2012年9月
発紘電機株式会社

富士電機グループ POD MONITOUCH

V8 シリーズ LED バックライト化に伴う注意事項 [第 2 版]

■CCFL 品と LED 品の識別方法と本体プログラムの組み合わせ

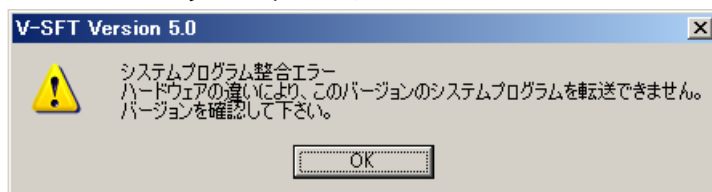
- LED 品は、前項 2. で記した本体プログラムバージョン以降でのみ動作します。
LED 対応前の本体プログラムにバージョンダウンできません。
お使いの V-SFT を対応エディタにバージョンアップしてください。
なお、CCFL 品は、どの本体プログラムでも正常に動作します。

LED 品	CCFL 品
ハードバージョン (例: V806iTD)	「r」以降 	「q」以前 
メインメニュー 右上隅 (例: V812iS)	L を表示 	
本体プログラム	前項 2. 本体プログラム Ver. 参照 (※)	全て

※ 前項 2. に記す本体プログラムよりも古い本体プログラムにバージョンダウンできません。
